„5. Änderung der 1. Fortschreibung des Flächennutzungsplanes Bad Herrenalb/Dobel“

Als BUND Nordschwarzwald geben wir zusammen mit der Aktivengruppe Bad-Herrenalb/Dobel im Namen und im Auftrag des BUND Landesverbands Baden-Württemberg e.V. die Stellungnahme zur 5. Änderung der 1. Fortschreibung des Flächennutzungsplanes Bad Herrenalb/Dobel ab. Wir lehnen die Änderung Teil 1: Dorfwiesen und die Änderung Teil 2: Freiflächen-Photovoltaik ab.

Abbildung 4: Plangebiet Dorfwiesen. Link [UDO](#).

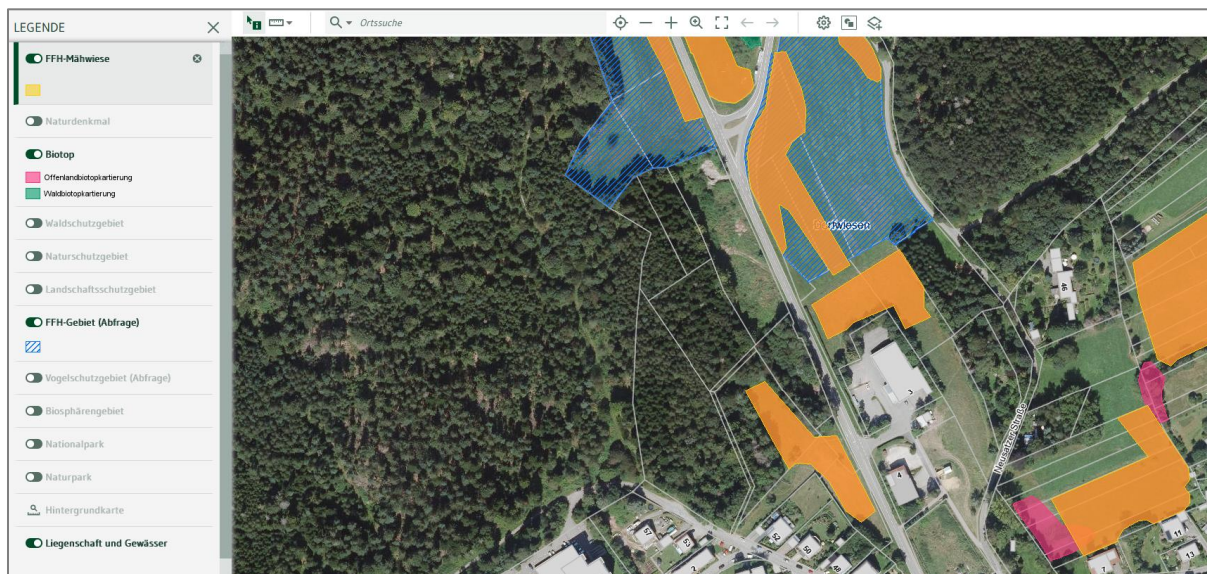
Der FNP ist veraltet. Es ist ein Eingriff in FFH-Mähwiesen geplant. Es ist geplant, in die Lebensstätte des Dunklen Wiesenknopf-Ameisenbläulings einzugreifen.

Der Planungsumfang muss deutlich reduziert werden. Außerdem darf der Zustand des Wiesenknopf-Ameisenbläulings nicht verschlechtert werden. Es droht eine langwierige Planung.

Abbildung 5: Kartierung Ameisen-Wiesenknopfläuling (rote und grüne Flächen). Umweltbericht.

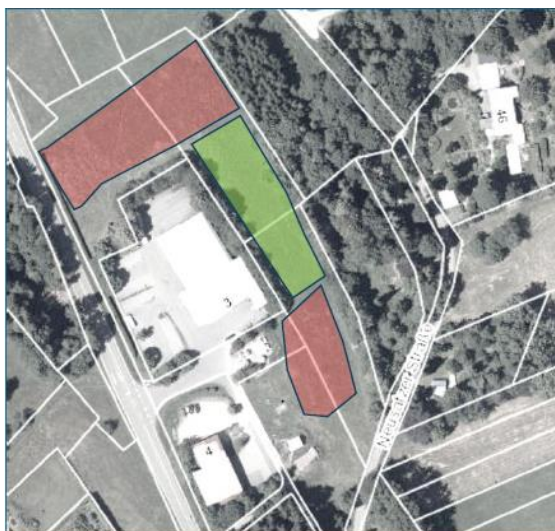
- Im Umweltbericht steht auf S. 12: „Die übrigen geschützten Landschaftsbestandteile (FFH-Mähwiesen ...) liegen teilweise in größerer Entfernung zum Vorhaben.“ Das ist falsch.
- Auf S. 13 und S. 14 wird dargestellt, dass FFH-Flächen tangiert und FFH-Mähwiesenflächen überplant werden.

Es stellt sich die Frage, warum Beck und Partner im Umweltbericht eine veraltete Datenlage darstellt und diese dann selbst revidiert.

— Rund um das Plangebiet breiten sich seit 2021 der Wiesenknopf-Ameisenbläuling ([geschützt nach Anhang II FFH-Richtlinie und Anhang IV FFH-Richtlinie](#)) und der Dunkle Wiesenknopf aus. Die Planung greift in dieses System ein.

Abbildung 6: Zeitreihe Dürremonitor Sommer; Bodenschicht: 0–25cm. [Ufz](#)

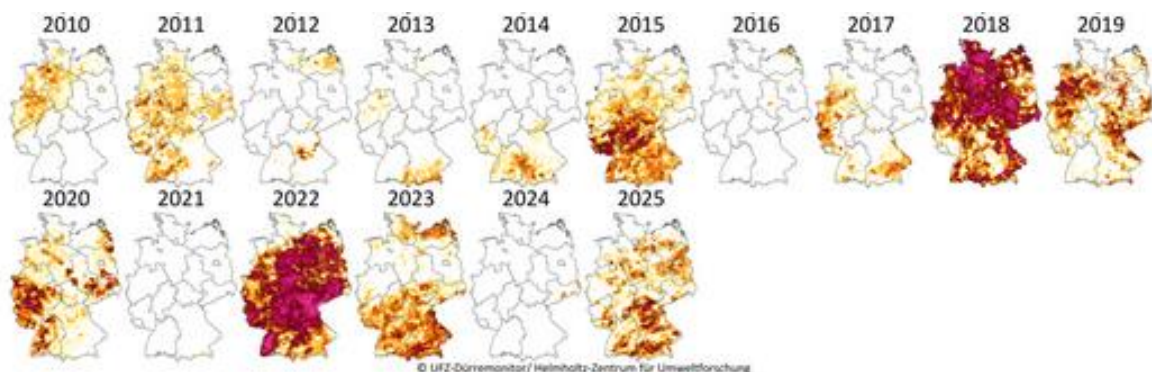
Die Aussage von Beck und Partner: „Bis 2024 hat sich die Pflanze dort jedoch stark ausgebreitet, offenbar gefördert durch regenreiche Jahre“ (Umweltbericht) stellt eine Spekulation dar und ist wissenschaftlich falsch, weil es de facto keine regenreichen Jahre waren. Korrekt ist: 2021 ist das erste Jahr nach einer Dürre, die historisch einzigartig ist. Die Sommer 2022 bis 2024 waren nicht besonders regenreich, sondern lagen niederschlagstechnisch eher im Durchschnitt. Gerade das Jahr 2022 zeigt einen sehr hohen Dürreindex für den Schwarzwald. Der Sommer 2024 war relativ niederschlagsreich.

Nachweise: 2018 bis 2020 waren europaweit einzigartig trocken. ([ScineXX](#)). 2021 war im Sommer relativ feucht. ([DWD](#)) 2022 war im Sommer war und zu trocken. ([LUBW](#)). 2023 war zu Beginn und am Ende des Sommers bis in den Herbst sehr warm und zu trocken. Juli und Teile des Augusts waren relativ nass. ([DWD](#)) Der Sommer 2024 war wieder viel zu warm. Bei den Niederschlägen war der Sommer (flächenhaft gemessen) leicht unterdurchschnittlich. Es gab immer wieder Starkregenereignisse. ([DWD](#))

Es stellt sich die Frage, warum Beck und Partner im Umweltbericht Spekulationen über das Wiesenwachstum und das Wetter anstellen.
